**Piano di Classificazione Acustica**

**Controdeduzioni**

## **PIANO DI CLASSIFICAZIONE ACUSTICA CONTRODEDUZIONI ALLE OSSERVAZIONI**

### **Allegato A.1 - Relazione illustrativa delle controdeduzioni alle osservazioni**

Individuazione dell'area oggetto di osservazione - proposta di modifica

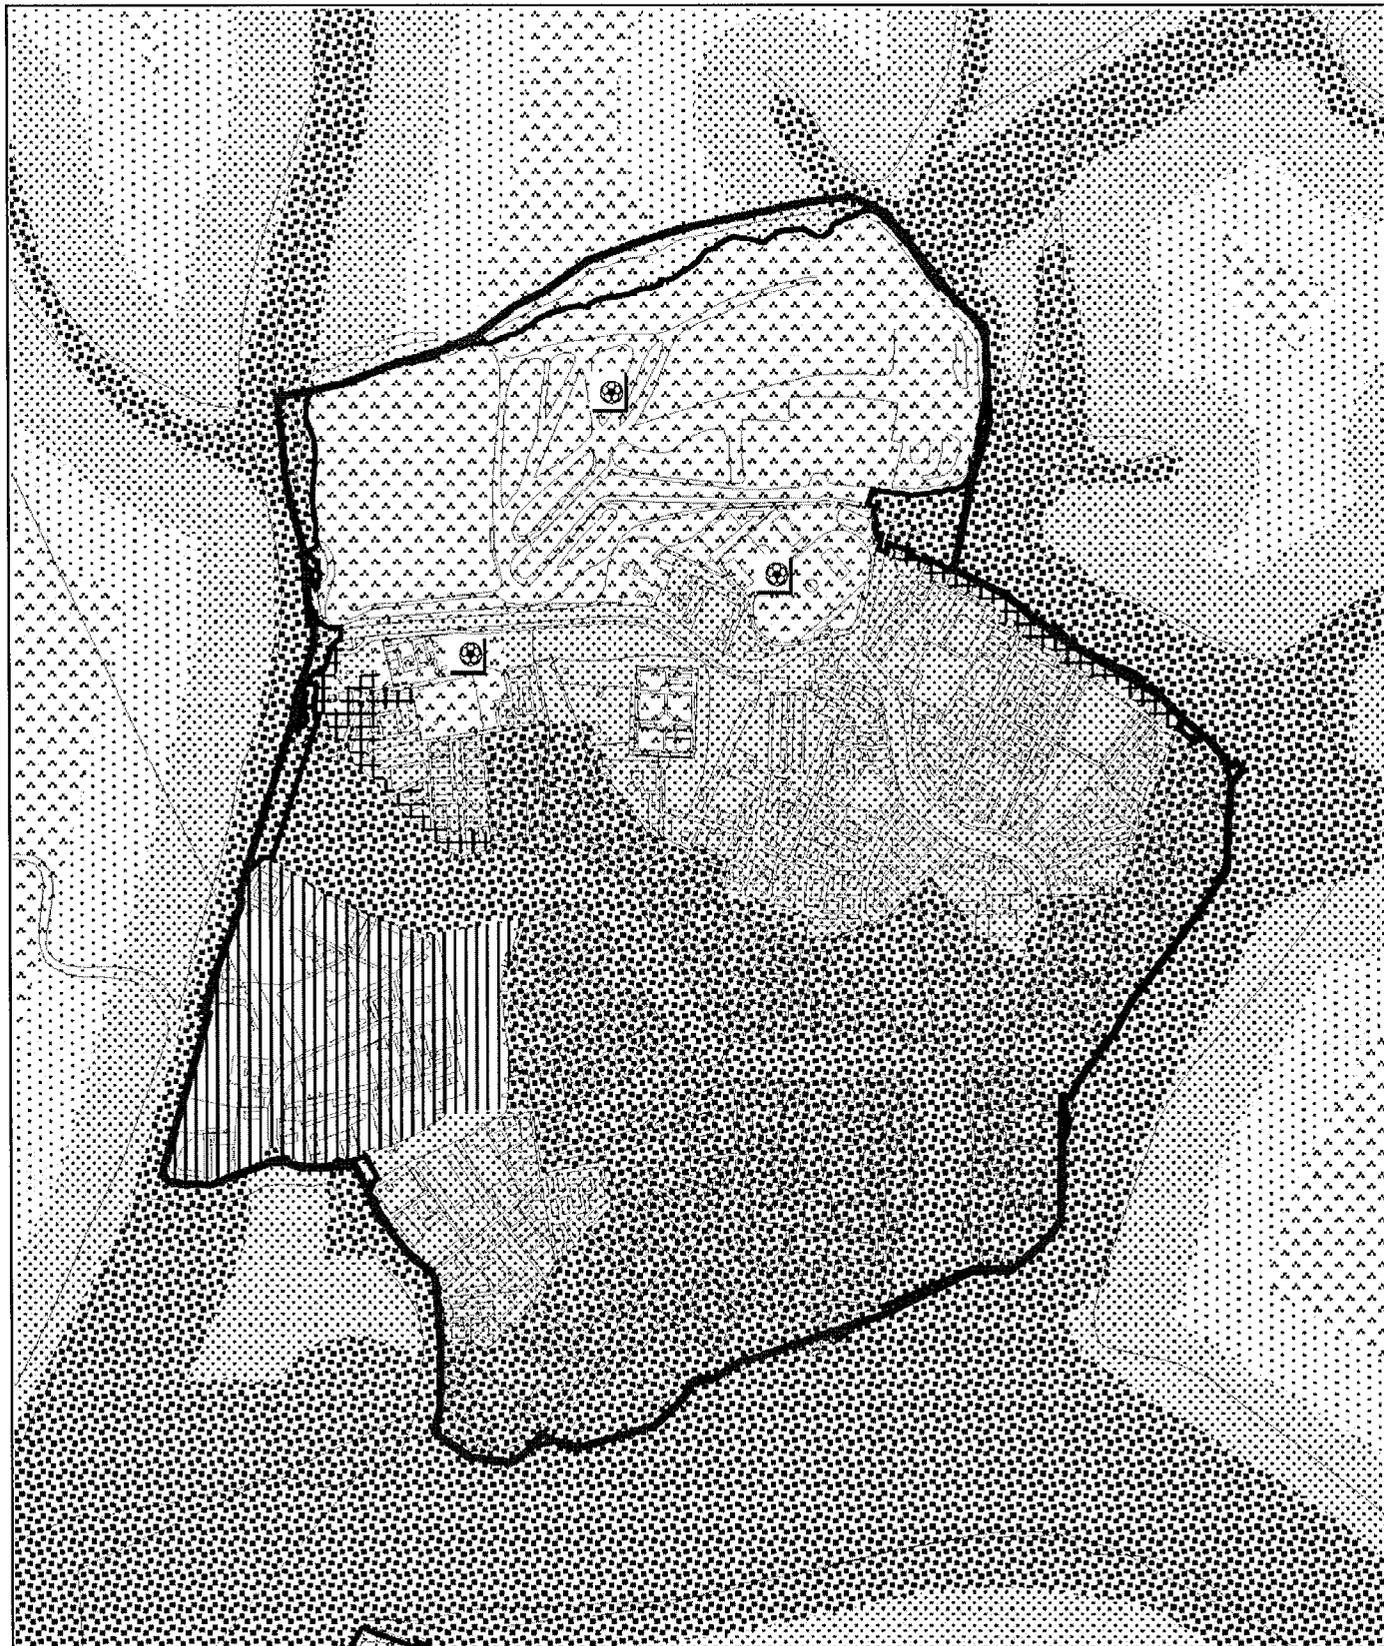
OSSERVAZIONE - PROPOSTA DI MODIFICA N. 7 . 6

Proposta di modifica localizzabile?  sì  no (se Sì, vedi estratto mappa alla pagina seguente)

Individuazione dell'area oggetto di osservazione - proposta di modifica  7  8

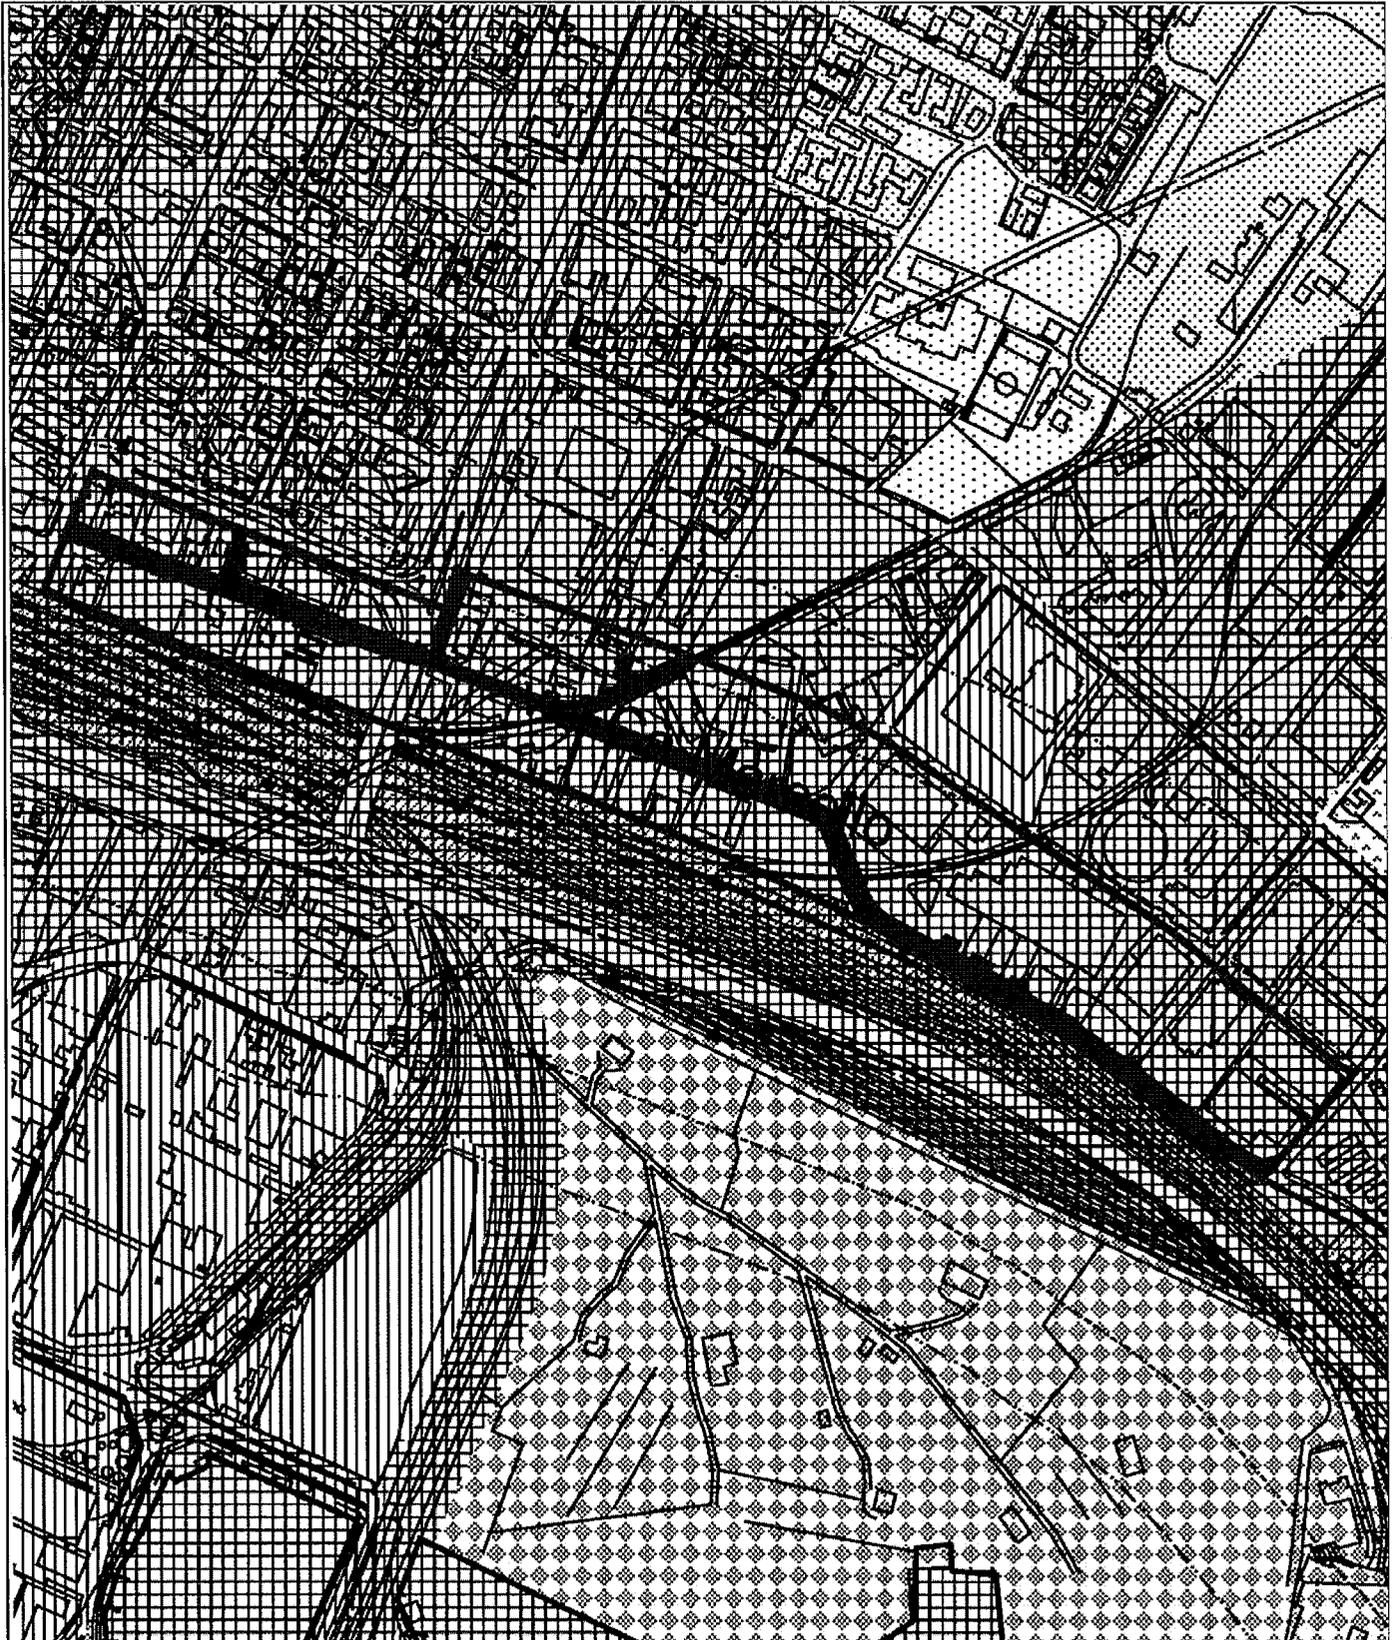
OSSERVAZIONE - PROPOSTA DI MODIFICA N. 7 . 8

Proposta di modifica localizzabile?  si  no (se SI, vedi estratto mappa alla pagina seguente)

Individuazione dell'area oggetto di osservazione - proposta di modifica 7 . 9

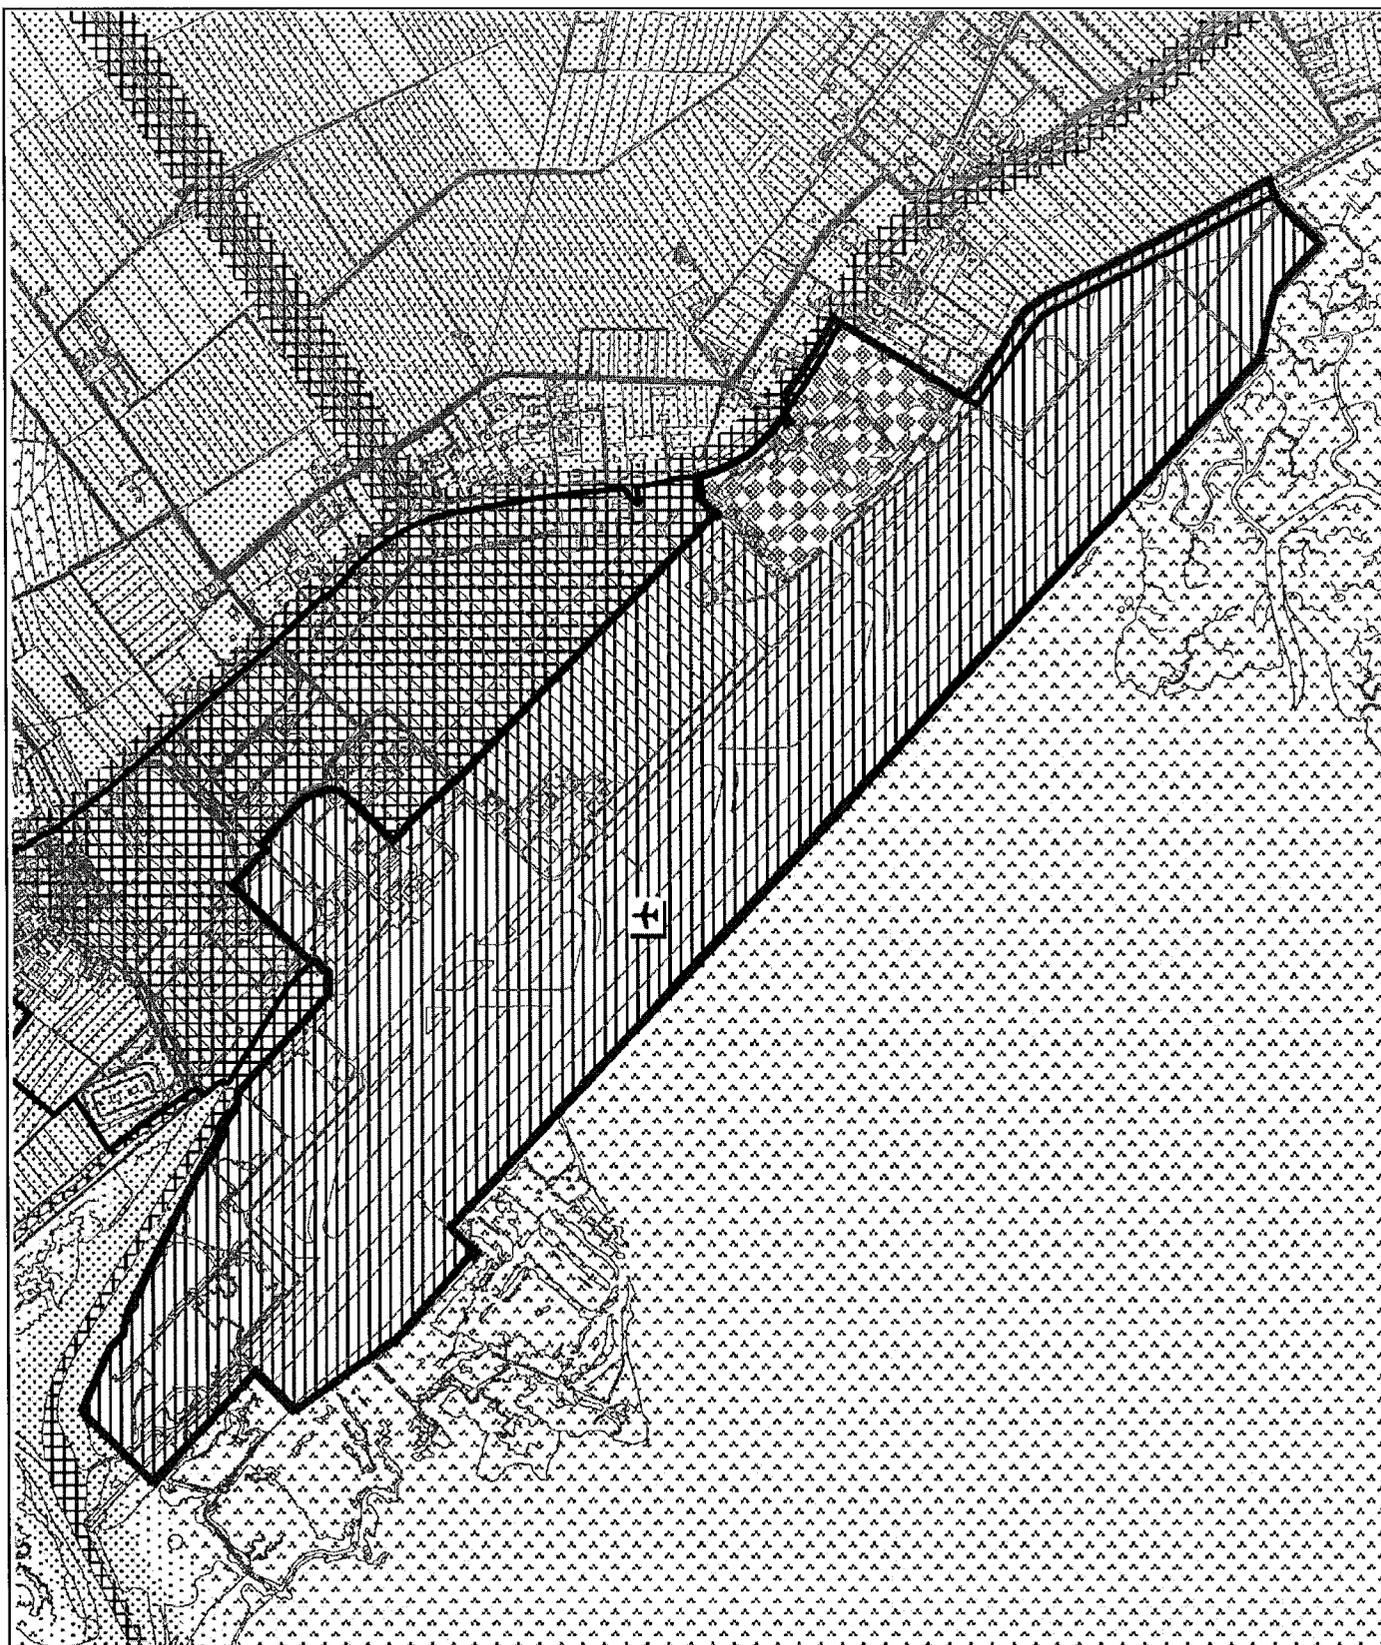
OSSERVAZIONE - PROPOSTA DI MODIFICA N. 7 . 9

Non si ritiene che sussistano le condizioni previste dalla normativa per la destinazione a classe V delle aree in questione, peraltro troppo genericamente indicate. Si ritiene che la questione posta vada affrontata in sede di Piano di Risanamento Acustico.

Proposta di modifica localizzabile?  sì  no (se SI, vedi estratto mappa alla pagina seguente)

Individuazione dell'area oggetto di osservazione - proposta di modifica 7 . 10

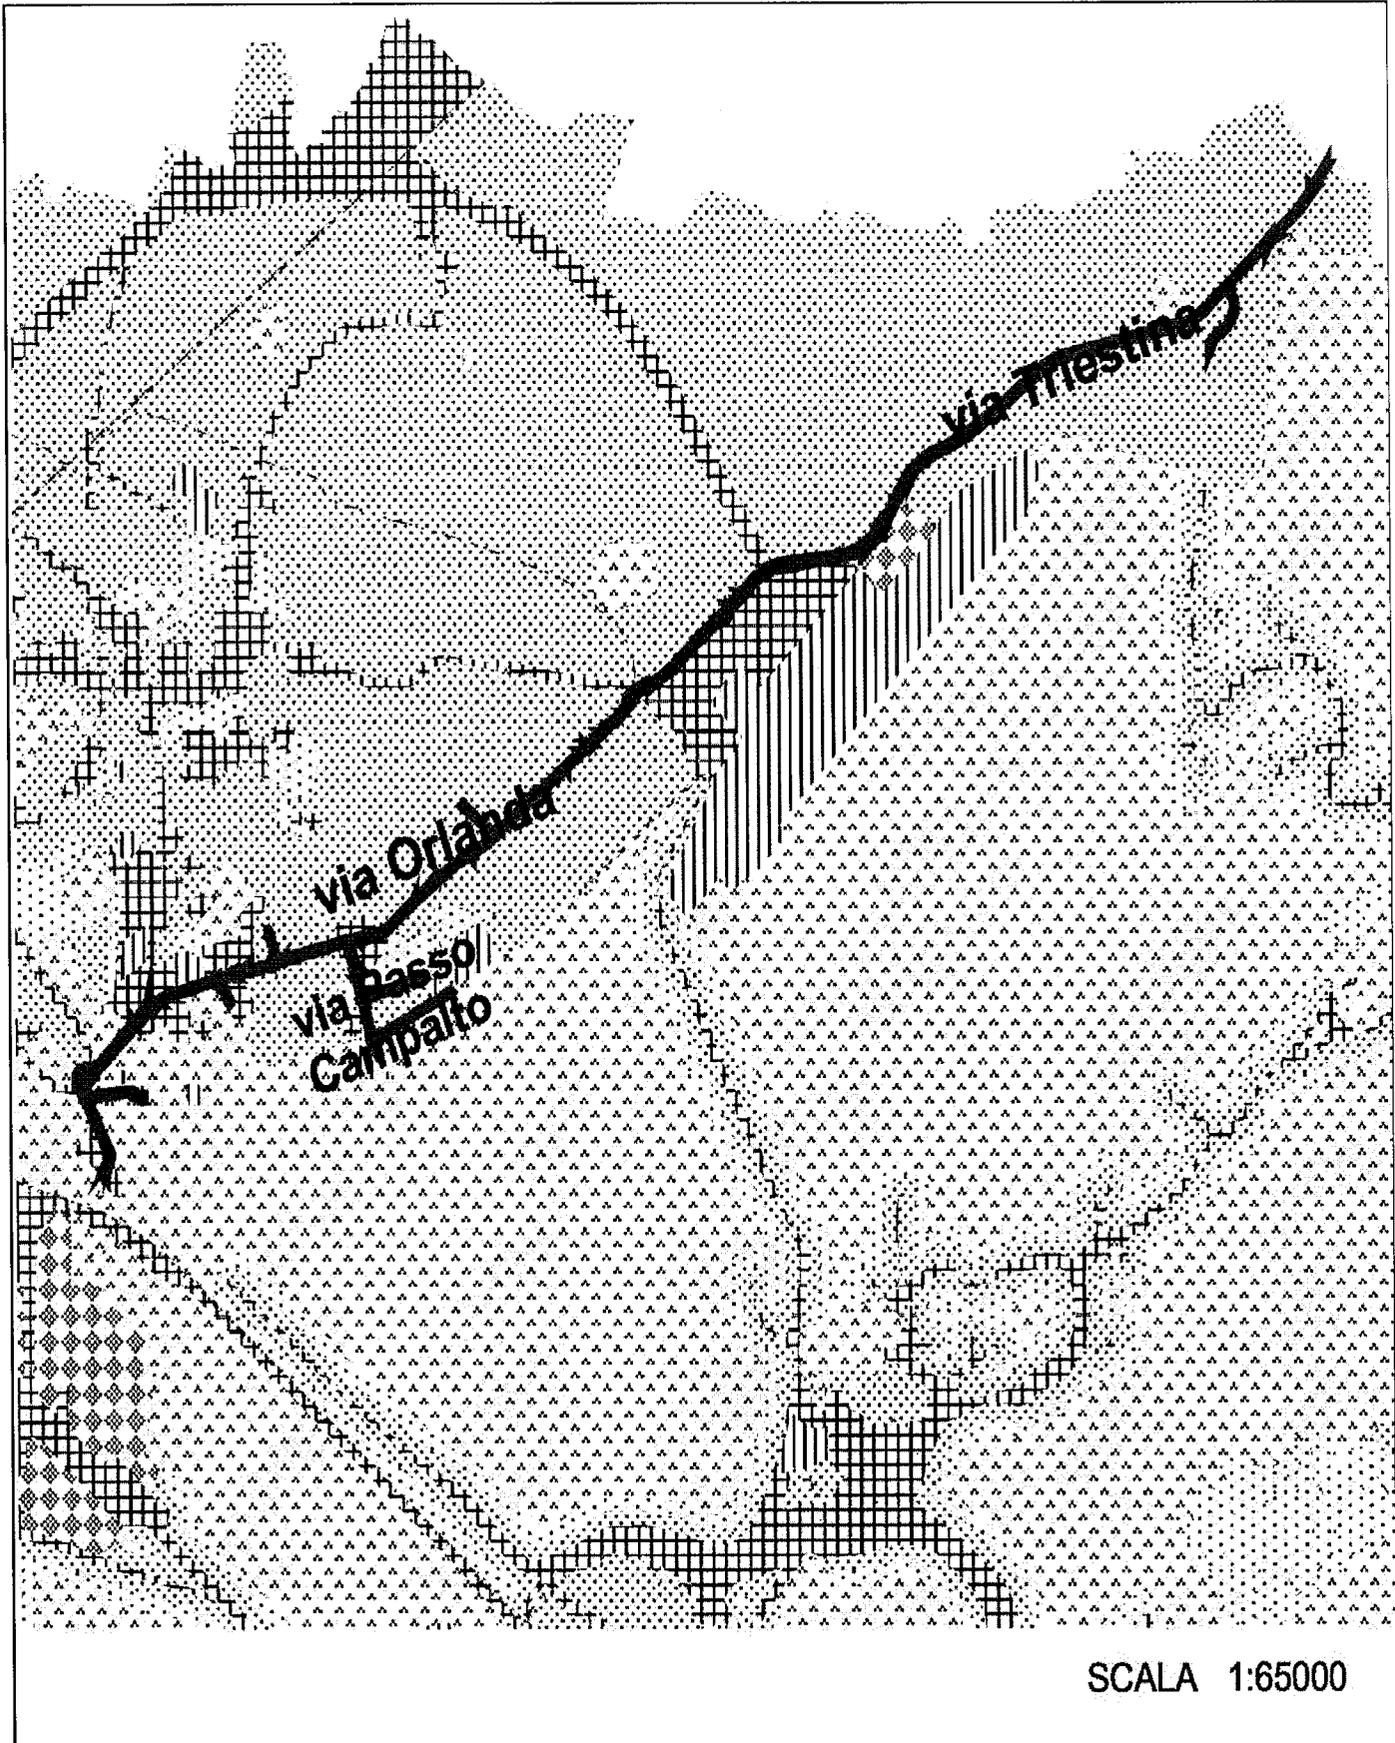
OSSERVAZIONE - PROPOSTA DI MODIFICA N. 7 . 10

Non si ritiene che sussistano le condizioni previste dalla normativa per la destinazione a classe V delle aree in questione, peraltro troppo genericamente indicate. Comunque laddove possibile si è utilizzata anche la classe V (ad es. angolo via Orlanda - via Porto di Cavegnago e angolo via Passo Campalto - via Sabbadino)

**PARERE** Non favorevole all'accoglimentoProposta di modifica localizzabile?  sì  no (se Sì, vedi estratto mappa alla pagina seguente)
